原子力安全・保安院による これまでの検討

平成24年3月
原子力安全・保安院

5. 原子炉施設の安全性に関する総合評価一次評価

〈関西電力大飯発電所3/4号機〉

指揮所(地下)のある建物

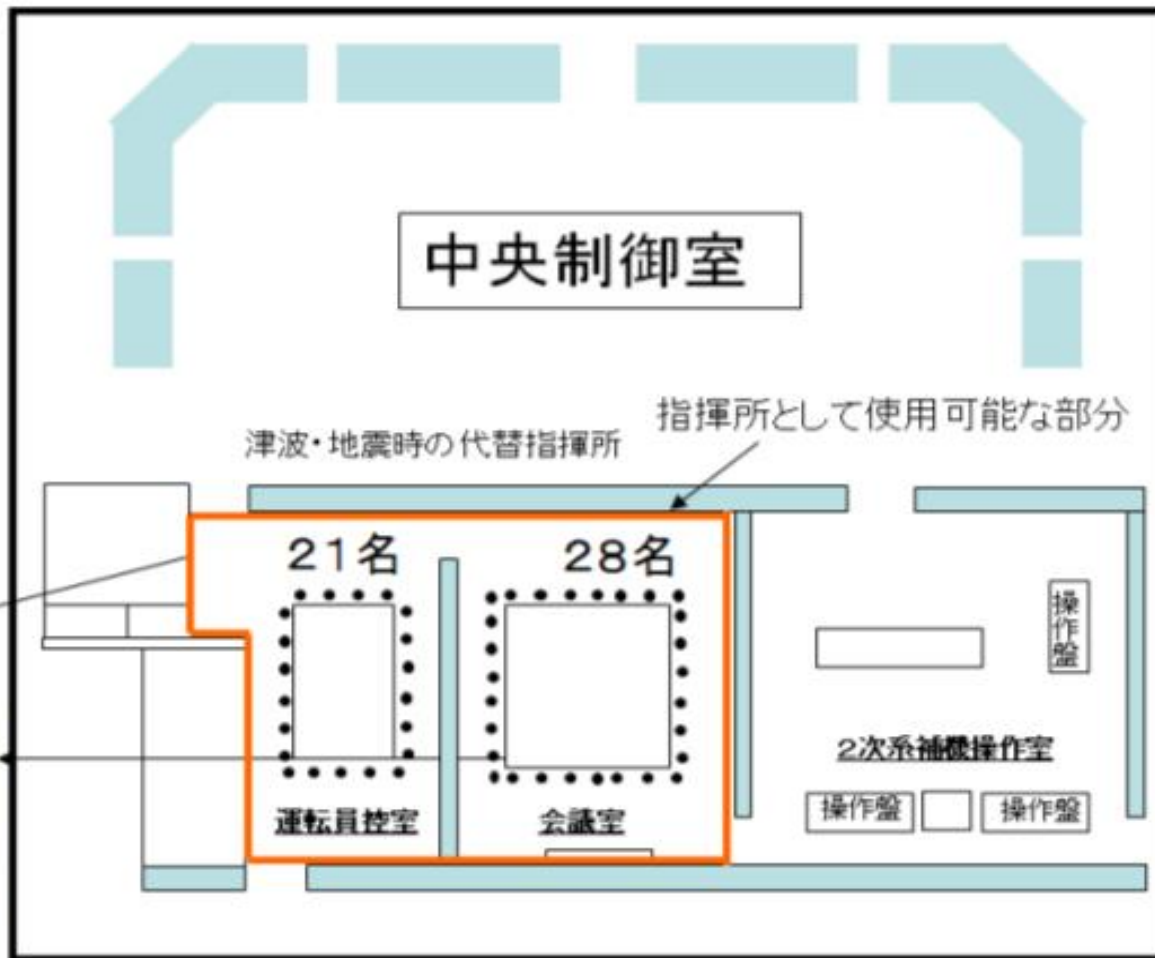
- ・指揮所のある建物は想定を超える大きな地震・津波に耐えられないため、関西電力は中央制御室裏の会議室を利用する計画。
- ・応急対策としては理解できるが、免震の緊急時指揮所の早期設置と、より確実な代替措置の構築を求める。
